ЕСКІЗ · НЕ ДЛЯ БУДІВНИЦТВА

Об'єкт: **ТзДВ «Гал-Кат», площадка № 20. ГПУ, УЗЕ 1,725 МВт / 5 МВт·год**	Стадія: **Ескіз**
Аркуш: **Траса КЛ-6 кВ від ГПУ до РП «Алюміній» План з BESS і мережами, перевірка за ПУЕ**	Масштаб: **1 : 250**
Джерела: креслення траси КЛ-6 кВ (знімок 21.10.2026), том 4 КБ 15/2026-02-КБ, генплан 2023, Golen Annex 1, 3D-модель площадки	Дата: **21.10.2026**
	Аркуш: **1 / 6**

План

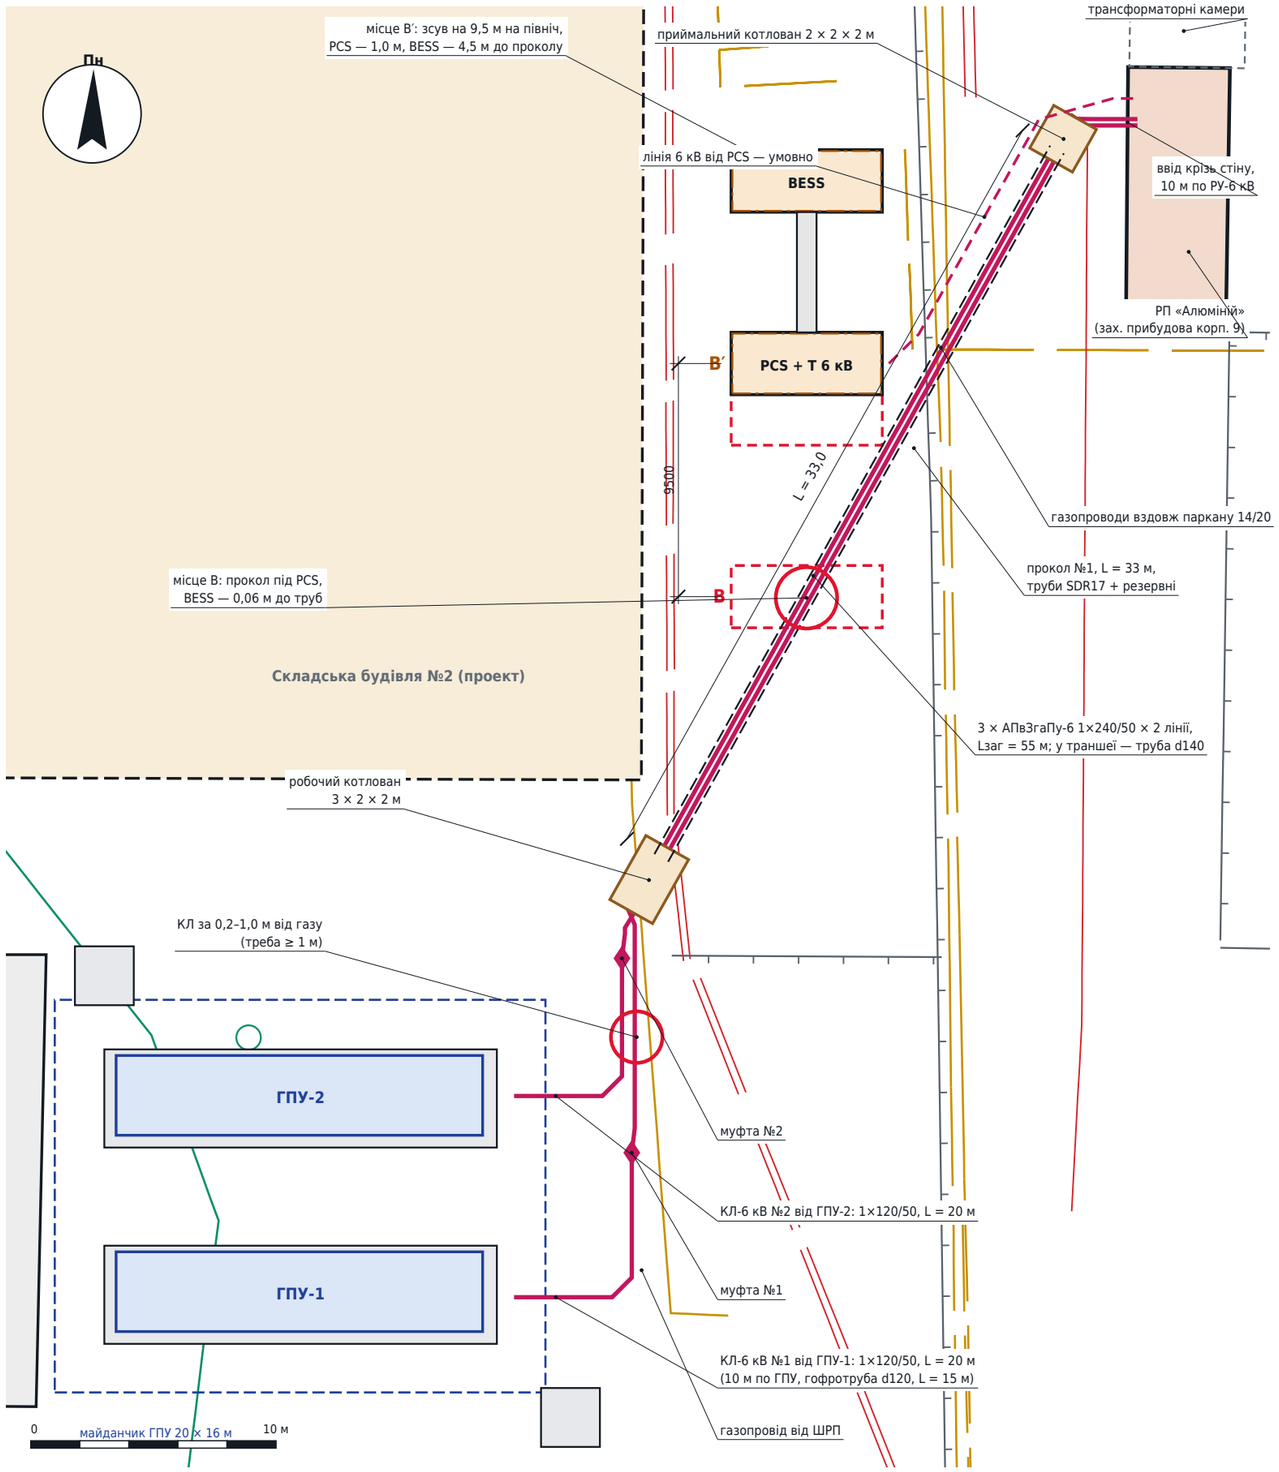
Перевірка відстаней за ПУЕ, гл. 2.3

Що перевірено	Норма, пункт ПУЕ	У моделі	Висновок
Глибина траншеї до верху труби	≥ 0,7 м · 2.3.84	0,83 м	так
Газопровід від ШРП, паралельно	≥ 1 м · 2.3.88	0,21–0,97 м	НІ
Той самий газопровід, перетин біля котлована	≥ 0,25 м у трубі · 2.3.95	≈ 0,00 м	НІ
Газопроводи біля паркану 14/20, прокол	≥ 0,25 м у трубі · 2.3.95	0,27–0,28 м	межа
Кабель 6 кВ, перетин проколом	≥ 0,15 м з розділенням · 2.3.94	0,71 м	так
Кабелі 6 кВ поруч, паралельно	≥ 0,1 м · 2.3.86	не зближ.	так
Складська будівля №2 (проект)	≥ 0,6 м · 2.3.85	2,10 м	так
РП «Алюміній», крім вводу	≥ 0,6 м · 2.3.85	1,96 м	так
Плити Фпм-1 під ГПУ	≥ 0,6 м · 2.3.85	0,63 м	так
Фундаменти, місце B: PCS / BESS	≥ 0,6 м · 2.3.85	під PCS / 0,06 м	НІ
Фундаменти, місце B′: PCS / BESS	≥ 0,6 м · 2.3.85	1,00 / 4,54 м	так
Муфта №2 до КЛ №1	≥ 0,25 м · 2.3.100	0,60 м	так

4. Місце B несумісне з трасою: прокол проходить під блоком PCS. Запропоновано місце B′ — той самий комплект на 9,5 м північніше; його фундаменти — на аркушах 3–6.

5. КЛ від муфт до робочого котлована йде впритул до газопроводу від ШРП, котлован — на ньому. Звірити з оригіналом креслення; за потреби відсунути КЛ на захід або погодити з газовою службою.

6. Перед проколом і копанням котлованів шурфами уточнити положення і глибину газопроводів і кабелів (усі глибини існуючих мереж на генплані умовні).
